|  | ZMĚNOVÝ LIST pro změny dle § 222 odst. 4 ZZVZ | | |
| | Název stavby: | Rekonstrukce západního vstupního prostranství do areálu Kamencového jezera z ulice Přemyslova a městské pláže, ev.č. d202200327 | |
| | Číslo Změnového listu: | ZL 50 | |
| Předmět změny: | Podhledy SDK v SO 05 | | |

SDK PODHLEDY 50 05 E 34,12 m²

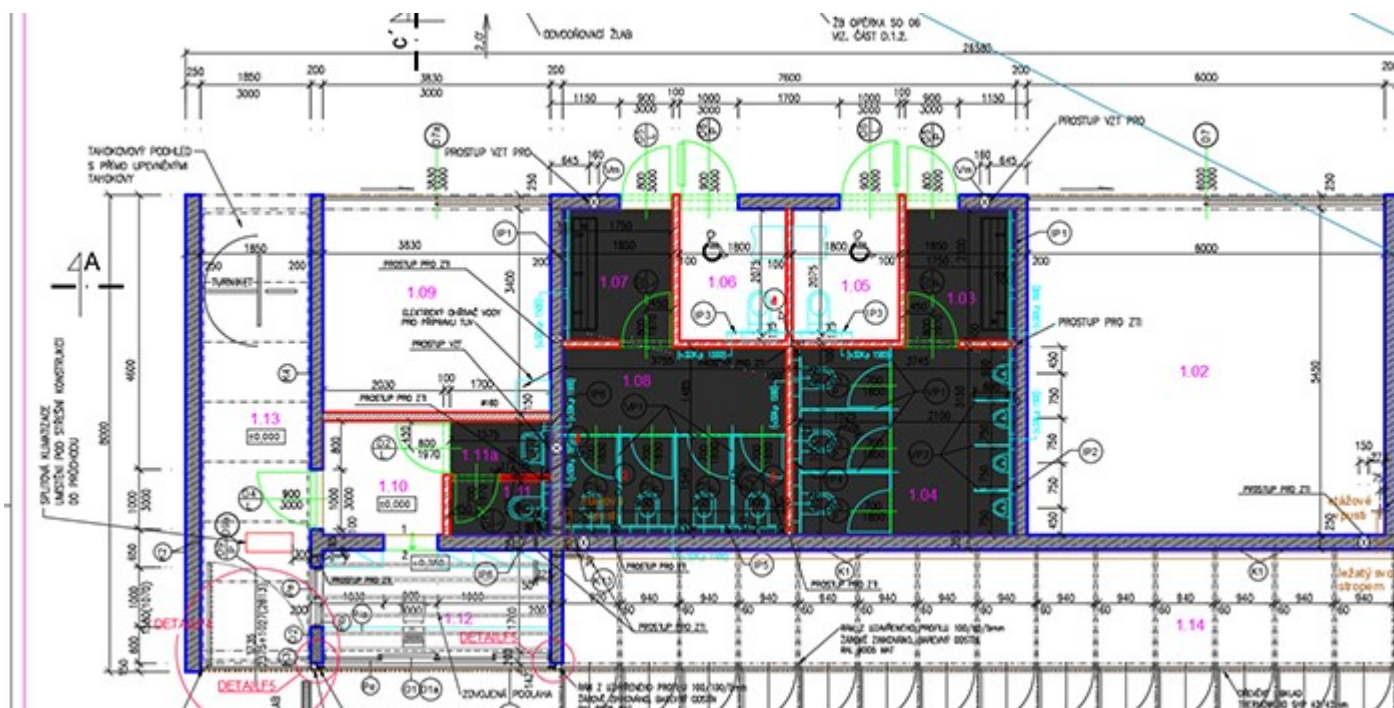
V ZDS měly být veškeré stropy SO 05.1 monolitické betonové. Dle návrhu AD objednatel odsouhlasil doplnění SDK podhledů v SO 05 v místnostech 1.03, 1.04, 1.07, 1.08, 1.11 a 1.11a z estetických důvodů. Dále se musely zdemontovat již osazená svítidla, prodloužit kabely, naspojkovat, a znovu osadit.

po včerejší obhlídce stavby navrhuji z estetických důvodů doplnění SDK podhledů v SO05 v místnostech 1.03, 1.04, 1.07, 1.08, 1.11 a 1.11a.

Zdravím všechny, za objednatele souhlasíme s doplněním podhledů.

AD souhlasí s provedením
